ANTWOORDBRIEF VRAGEN CU / SGP

Betreft Revitalisering Stadspolderring; technische vragen dd. 12 januari 2021

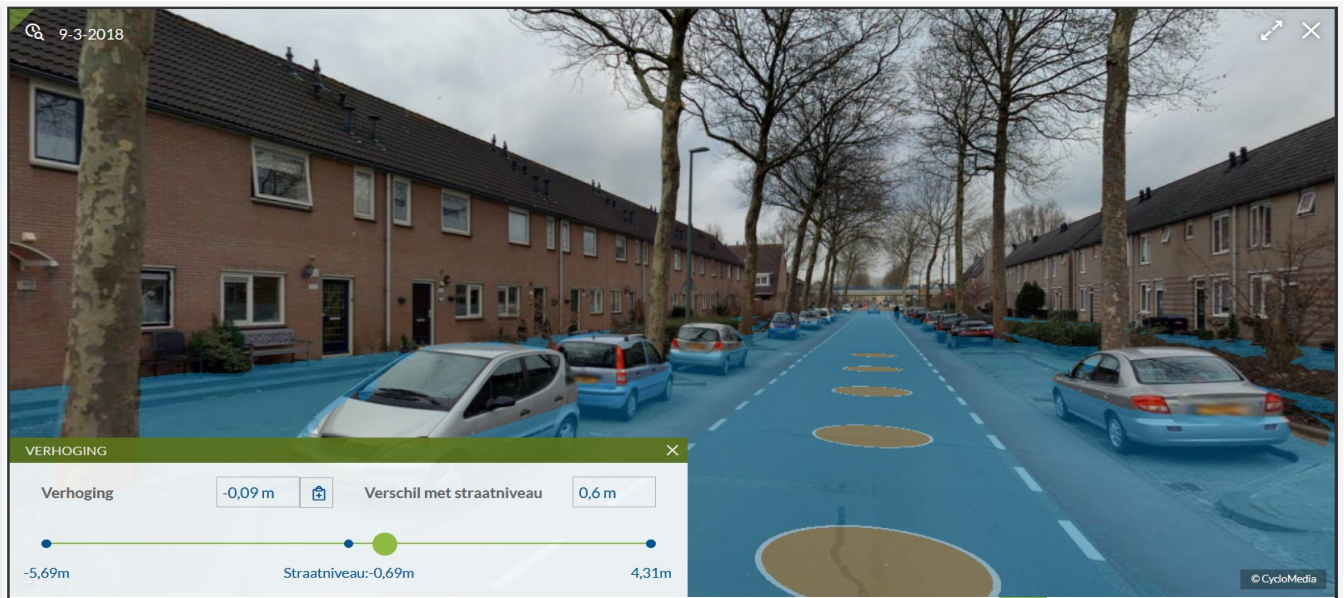
4. In de rib staat dat een verzakking van 40 cm is vastgesteld.
Vraag aan het college: hoe zit dat precies met deze verzakking? Is dat een aangenomen maat voor heel Stadspolders, of blijkt deze uit een concreet onderzoeksrapport? Als men over de Stadspolder-ring rijdt/fietst wordt een dergelijke verzakking niet als zodanig beleefd. De weg ligt er nog prima bij namelijk.

ANTWOORD: De verzakking is geen aangenomen maat, maar berust op waarneming. Onderstaande foto illustreert de verzakking; gemeten vanuit de as van de rijbaan (bollen op de foto) is een 'waterpassing' uitgezet naar de dorpel van de woning en het verschil met het straatniveau is 60cm. Dat al rijdende over de Stadspolderring een verzakking niet als zodanig wordt beleefd, komt omdat het geheel gelijkmatig is verzakt.
